04 稲城市百村地区（川北下付近）、くじら橋交差点の整備形態について

南多摩尾根幹線の整備にご協力いただきありがとうございます。
この度、稲城市百村地区（川北下付近）とくじら橋交差点の整備形態が決まりましたので下記の通りご報告いたします。

稲城市百村地区（川北下付近）

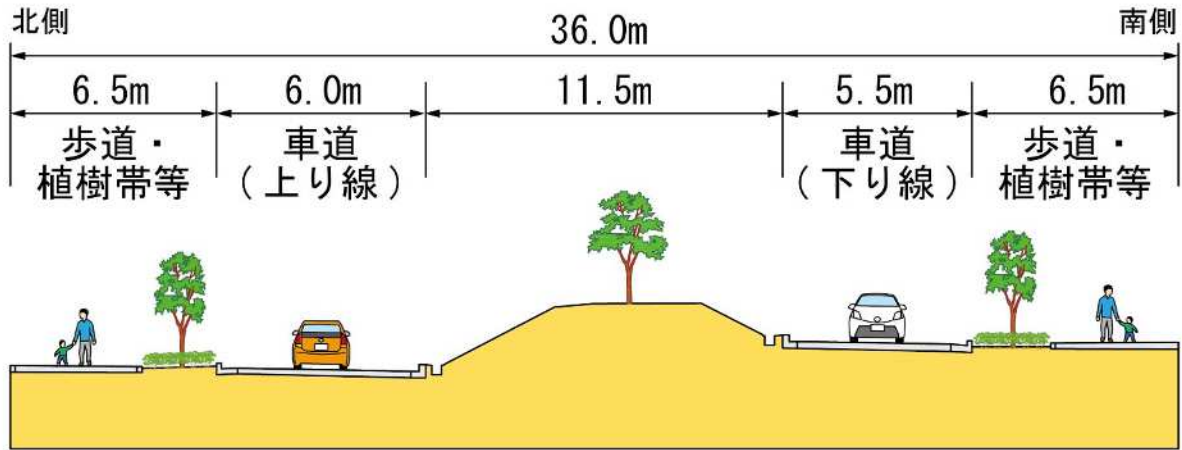
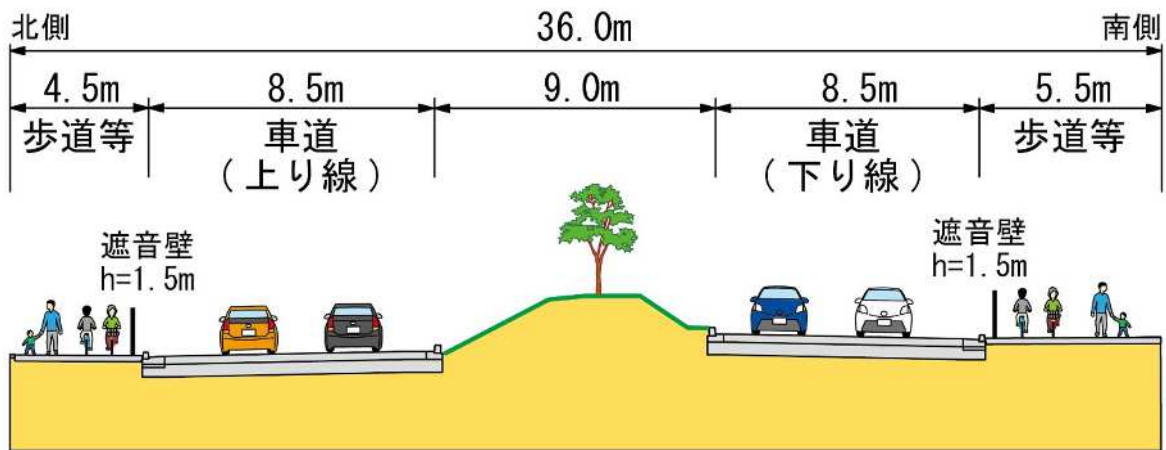
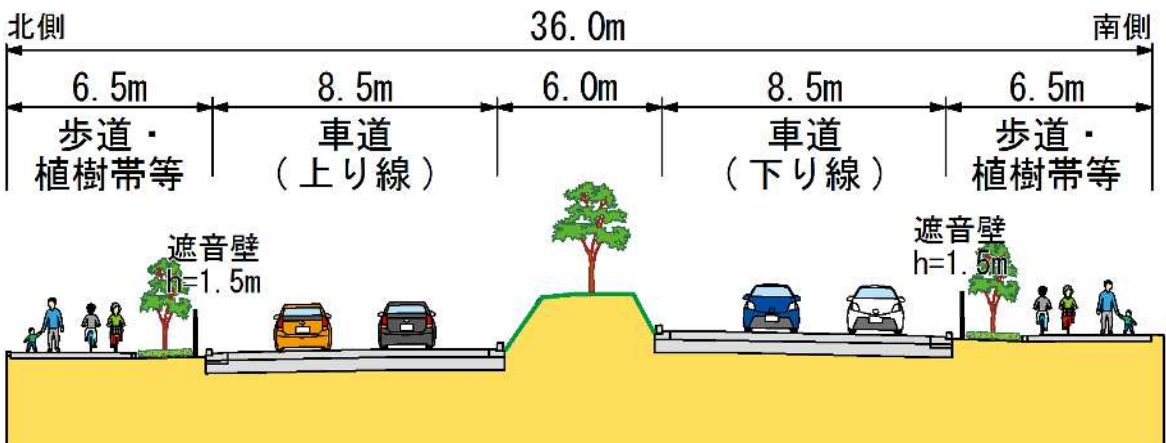
当該地区では、車道4車線化に際し、現況の歩道・植樹帯等の幅員を確保する計画として見直しました。

次ページに整備イメージを作成しました。一番下の図が現在の（見直し後の）計画となります。

2. くじら橋交差点

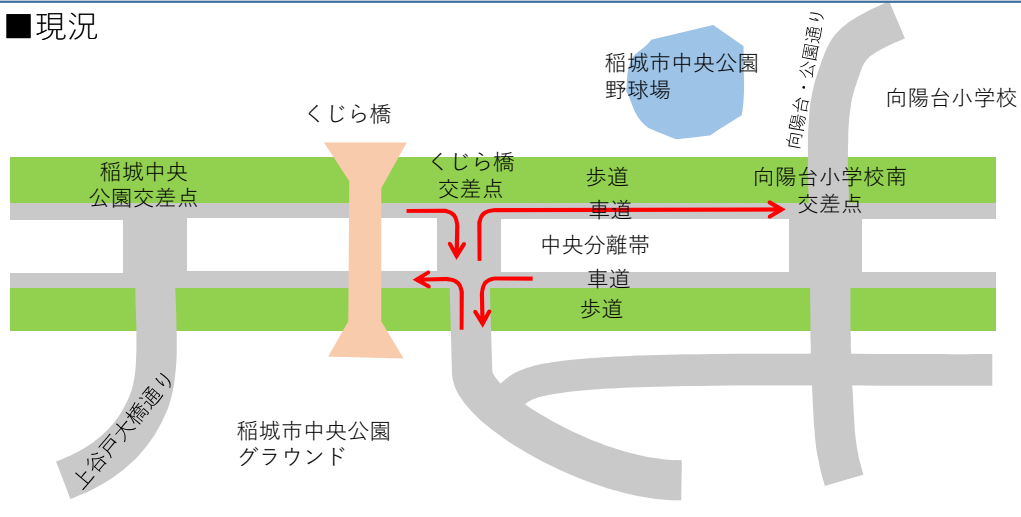
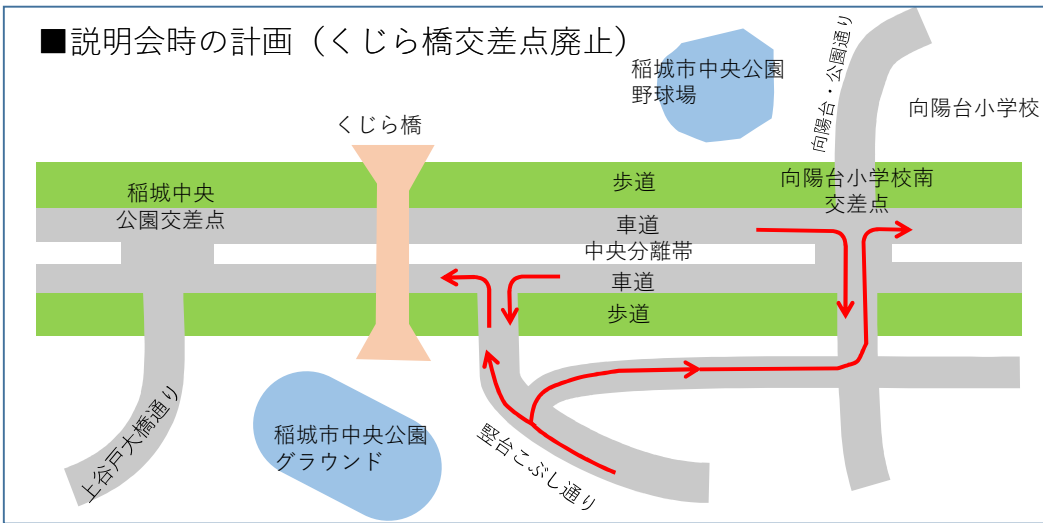
くじら橋交差点については、当初計画では交差点を廃止する計画でしたが、道路の勾配等の見直しを行い、引き続き交差点として利用できる計画としました。

最後のページに整備イメージを作成しました。一番下の図が現在の（見直し後の）計画となります。
